V/réf. : DU 15/PFU/207746
DMS HV/2264-0001/13/2008-390PU
N/réf. : AVL/ah/SBK-2.65/s445
Annexe : 1 dossier comprenant 5 plans

Objet : SCHAERBEEK. Parc Josaphat. Réaménagement des abords des terrains sportifs de l'espace Renan. Avis conforme.
Dossier traité par Mme C. Defosse à la DU et par M. H. Vanderlinden à la DMS

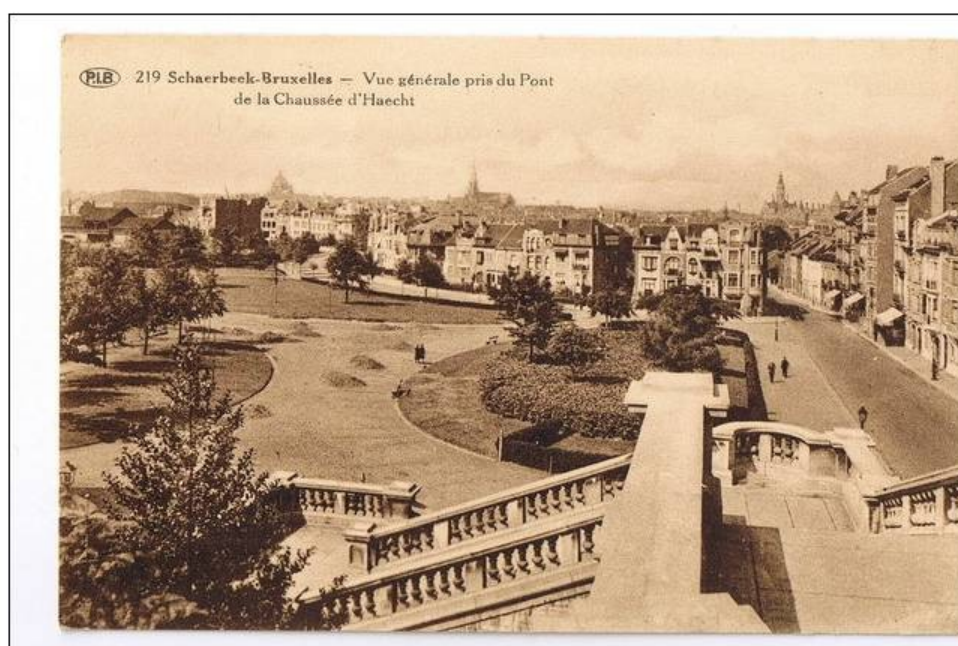
Le parc de la jeunesse constitue un élément structurant du quartier Haecht / Renan, ce qui nécessite de le délimiter de manière claire par rapport à l'espace environnant (voir les avis émis par la C.R.M.S. sur le plan directeur). La Commission demande donc de renforcer le caractère végétal sur le pourtour du parc pour en renforcer la lisibilité. **A cette fin, il est indispensable de conserver une haie sur le pourtour du site, comme partout ailleurs autour du parc. L'accès prévu à l'angle Haecht / Renan est à proscrire et doit être légèrement déplacé vers l'avenue Renan (le tracé des chemins devra être adapté en fonction).** A cet égard, la Commission demande de s'inspirer du principe illustré dans une photographie des années 1930-50 (ci-dessous).
